CAAC 适 航 指 令

编号: CAD2012-A320-02R2

一. 标题: 氧气 - 化学应急氧气瓶 - 改装

图1-氧气瓶的设计"A"

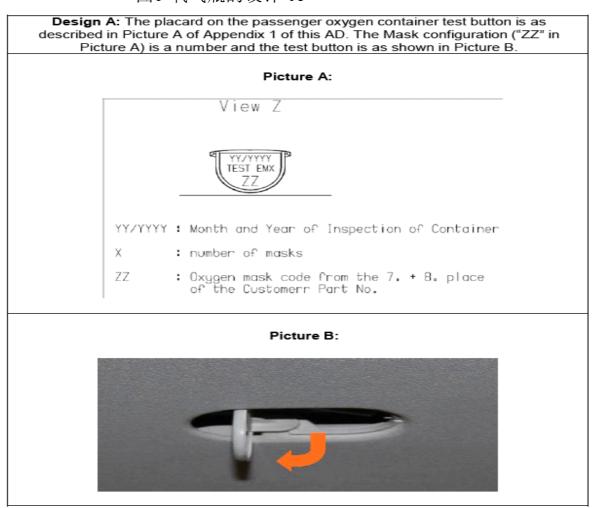
- 2.5本指令的生效日期之后,不可在任何飞机上安装件号在表1中以及序列号在表2或者表3中,(依适用)的氧气瓶,除非该氧气瓶按照 Airbus SBA320-35-1049,或 Airbus SB A320-35-1053,或 Airbus SB A320-35-1054,或 Airbus SB A320-35-1055,或 Airbus SB A320-35-1056,或 Airbus SB A320-35-1057,或 Airbus SB A320-35-1058,或 B/E Aerospace SB 1XC22-0100-35-006的说明进行过改装。
- 2.6 如果飞机上的旅客氧气瓶的设计与本指令图1中的设计A不一样,则不需要满足本指令2.1段对旅客氧气瓶的要求。
